Fra: "Jan Hornung" <jan.hornung@farsund.kommune.no>
Sendt: fredag 20. mars 2026 12:10:55
Til: "FAR.Byggsøk" <byggsok@farsund.kommune.no>
Emne: VS: Merknad : Beiske - 122/20/0/0, installering av flytebrygger
Vedlegg: IMG_7855.jpeg, IMG_7854 (2).jpeg, IMG_7837.jpeg

Det vises til søknad om installering av flytebrygger på gnr./bnr.122/20 Beiske.

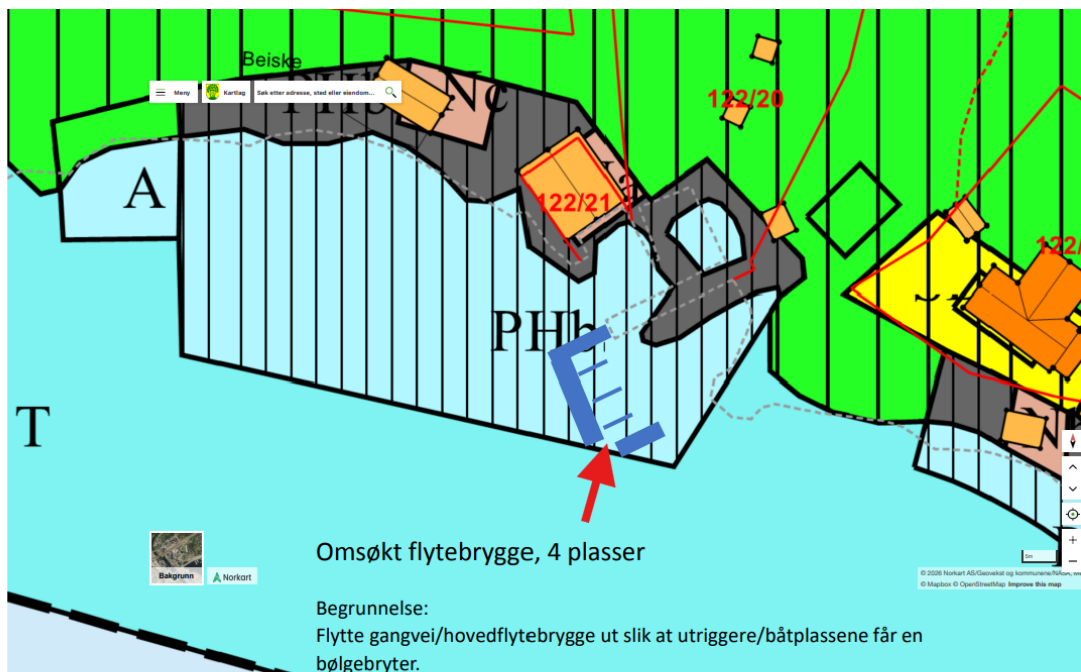
Har forståelse for de krevende værforholdene som er på dette stedet, men vi må få et underlag som er så tydelig at vi kan vurdere våre rettigheter i havna og sjø opp mot søknaden

Viser til dagens situasjons bilde på hva som er bebygd av betong flytebrygge og flytebrygger fra kommunes kart base mm

Nytt anlegg: Skal det være åpning med rød pil?
